### AVIS DE L'AUTORITÉ ENVIRONNEMENTALE

relatif au projet de réalisation modificatif

de la zone d'aménagement concerté (ZAC) du REDO III sur la commune d'Arzon (Morbihan)

Plan phasage des tranches opérationnelles

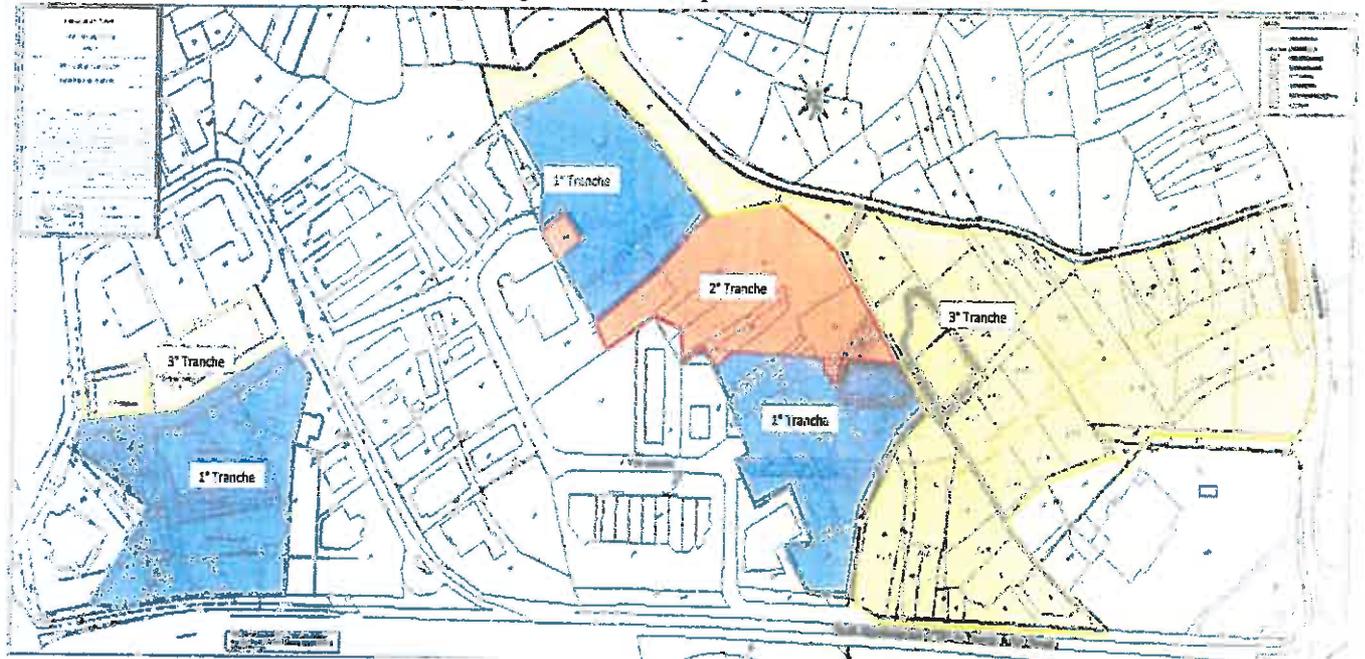
La description du projet est insuffisante : dans le résumé non technique, elle tient en ½ page et dans l'étude on ne la retrouve que page 141, toujours de façon schématique. Une certaine confusion, préjudiciable à la bonne compréhension du projet, apparaît en ce qui concerne les travaux réalisés, restant à faire ou effectivement décidés par le maître d'ouvrage. L'étude ne donne pas, par exemple, d'information détaillée concernant la plate-forme ou même le « dépôt de terre et de gravats ».

Pour faciliter la lecture du projet, lors de sa présentation au public, il serait utile d'avoir un tableau récapitulatif des opérations déjà conduites et un échéancier des opérations à venir, sur les 2 secteurs Est et Ouest et sur les 3 tranches relatées.

*L'Ae recommande que, pour une meilleure compréhension du projet, l'ensemble du dossier soit réactualisé et intègre une présentation détaillée du projet et de son historique. Elle recommande également d'intégrer au dossier une description des aménagements réalisés pour les ZAC du Rédo I et II.*
